SI2019-008

Bezüglich 8DB 355 013-651 (T1736) → 8DB 355 025-381 (T2638) / 8DB 355 025-391 (T2639)

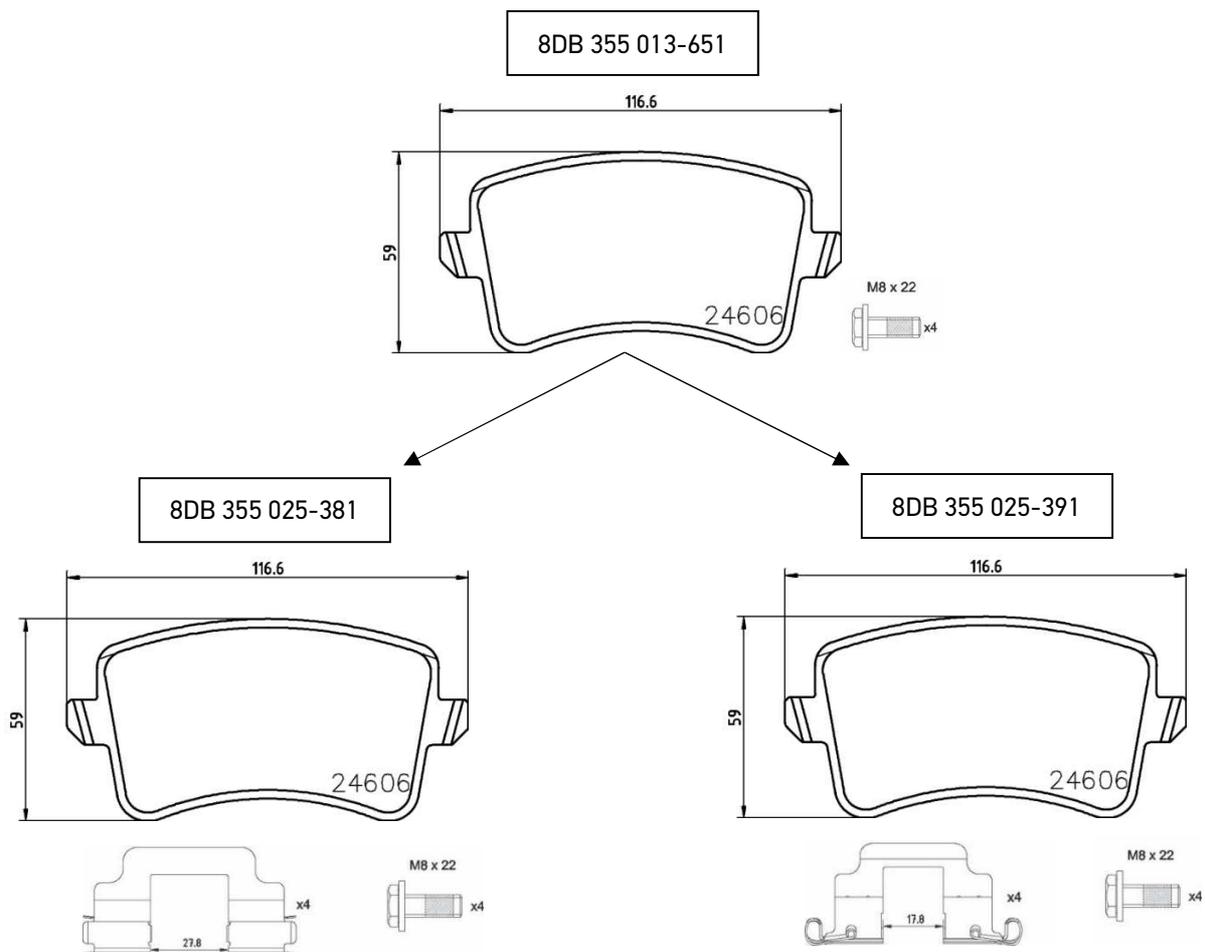
Um die Produktspezifikation für den Bremsbelagsatz 8DB 355 013-651 zu optimieren und den OE-Ansatz zu unterstreichen, wurde beschlossen, den Satz um Zubehörkits zu erweitern.

Je nach Fahrzeugspezifikation werden zwei verschiedene Zubehörkits benötigt. Um diesen Anforderungen gerecht zu werden, wurde der Satz 8DB 355 013-651 in zwei verschiedene Teilenummern aufgeteilt, sodass Kunden leicht die richtige Teilenummer für ihre Bedürfnisse auswählen können.

8DB 355 013-651 wird ersetzt durch 8DB 355 025-381 (inkl. Gleitscheiben mit ca. 28 mm Abstand) und 8DB 355 025-391 (inkl. Gleitscheiben mit ca. 18 mm Abstand). Die Unterschiede können Sie den folgenden Abbildungen entnehmen.
